DODATEČNÉ INFORMACE K ZADÁVACÍM PODMÍNKÁM Č. 2

Výše uvedený zadavatel Vám v souladu s ustanovením § 49 zákona č. 137/2006 Sb., o veřejných zakázkách, v platném znění (dále jen „zákon“), sděluje následující dodatečné informace k zadávacím podmínkám vztahující se k veřejné zakázce na stavební práce zadanou v otevřeném řízení s názvem „**Zateplení obvodového pláště - Praha 6 - Ruzyně, U Prioru č.p. 938/6**“ uveřejněné ve Věstníku veřejných zakázek pod evidenčním číslem VZ 363147.

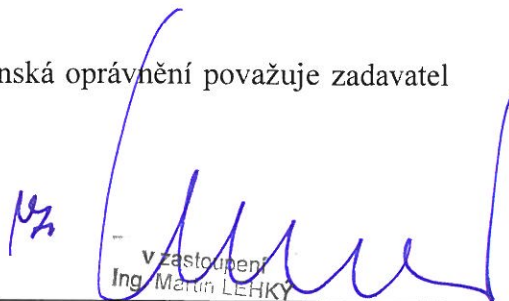
Ve výkazu výměr u objektu „A“ v oddíle „767 – Konstrukce zámečnické“ jsou obsaženy položky poř.č. 116-118, které odkazují na seznam výrobků (F.1.1.2.42 "A+B+C" Výrobky), a to konkrétně na výrobky ozn. 26-28. Bohužel seznam výrobků v poskytnuté PD končí ozn. 25. Můžete prosím doplnit?

Projektant konstatuje, že u dotčených položek č. 116 – 118 je bohužel uveden chybný odkaz. Správný odkaz má znít : „Viz. detaily D.1.1.b.41“ dle nové vyhlášky o dokumentaci staveb nebo „Viz. detaily F.1.1.2.41“ dle původní vyhlášky o dokumentaci staveb. Odkaz tedy neměl znít na Katalog výrobků, ale na Katalog detailů.
